Ausschuss für Bau, Planung, Umwelt und Straßen

Durchführung eines ergänzenden Verfahrens zum Bebauungsplan Nr. 100 - Wohngebiet Im Göhlen

Bebauungsplan Nr. 100 „Im Göhlen“

im ergänzenden Verfahren nach § 214 (4) BauGB

*Ergänzung:
 Foto vom 17.06.2020 16.02 Uhr
 Situation an unserem Grundstück*

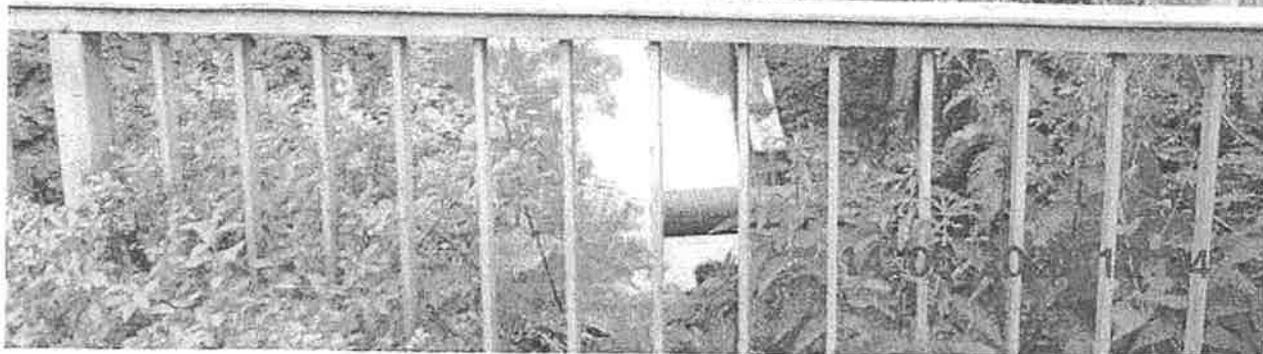
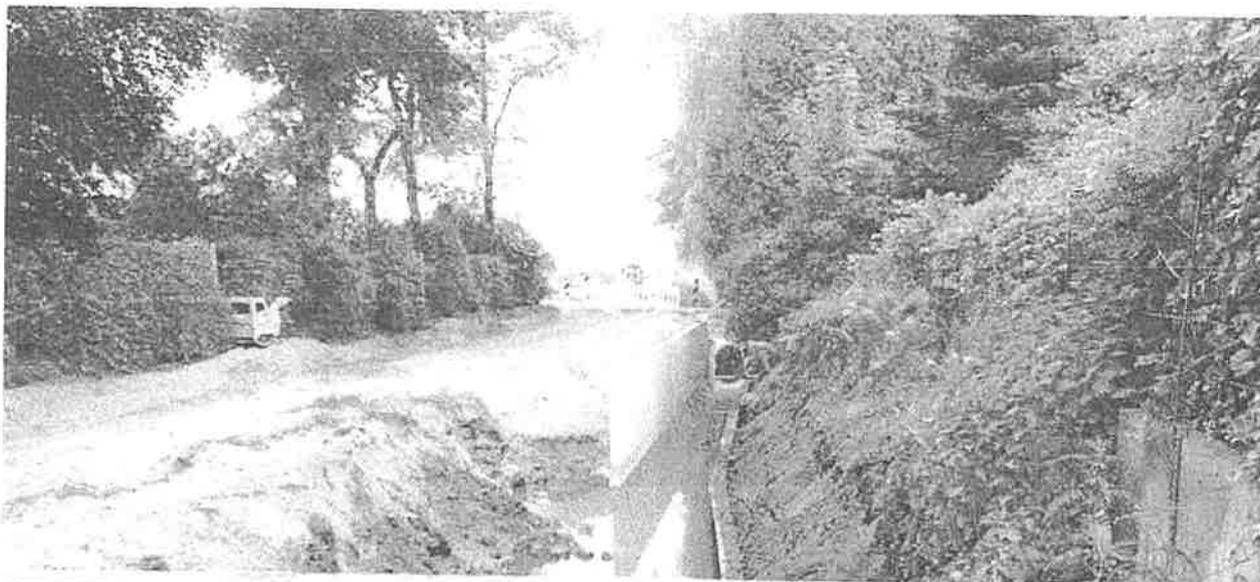
Mit freundlichen Grüßen

Exemplarisch habe ich das als Anlage beigefügte Querprofil 27 Stat. 1+479,8 bei den Hausgrundstücken (westl. der Bäche) und (östl. der Bäche) zur weiteren Betrachtung ausgewählt.

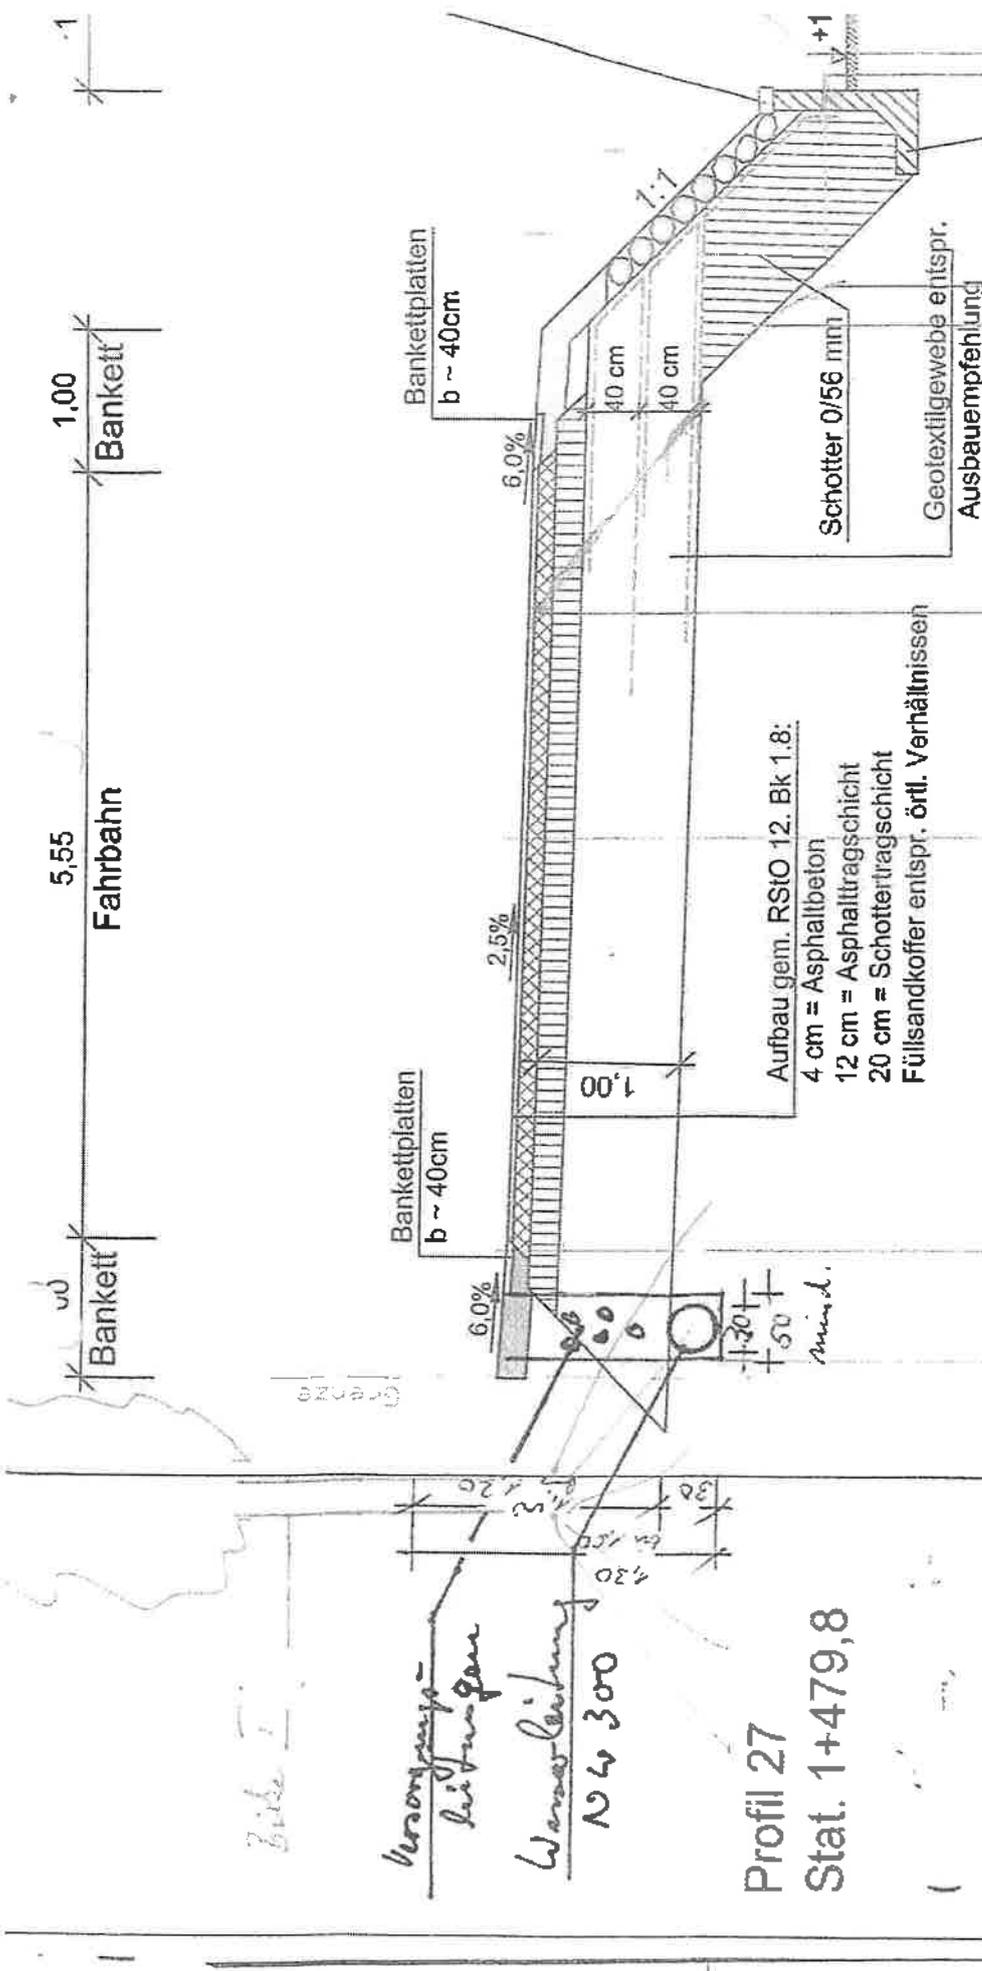
Beim Grundstück ... steht eine mind. 40 Jahre alte Birke. Diese war schon vorhanden als meine Frau und ich ... unser Grundstück käuflich erworben haben.

Im Zuge der Erschließungsarbeiten sind auf der Seite des Grundstücks die Versorgungsleitungen verlegt worden. Dies erfolgte in offener Bauweise mittels eines Rohrgrabens. Ich bin kein Baumsachverständiger, beruflich bin ich aber von Fachleuten darauf hingewiesen worden, dass der Wurzelteller annähernd der Ausladung der Baumkrone entspricht.

Wenn ich nun die Lage der Wasserleitung (NW 300) betrachte stelle ich fest, dass der Rohrgraben mind. 50 cm breit sein muss und bei einer erforderl. Überdeckung der Leitung von 1,00 m bis 1,20 m die Rohrgrabentiefe zwischen 1,30 und 1,50 m beträgt und damit der Wurzelteller vermutlich beschädigt worden ist. Damit sind der Wuchs und die Standsicherheit der Bäume beeinträchtigt. Es ist zu befürchten, dass bei Ostwinden/-stürmen die geschädigten Bäume in Richtung der daran angrenzenden Hausgrundstücke umstürzen.
Einzelheiten dazu bitte ich der Anlage zu entnehmen.
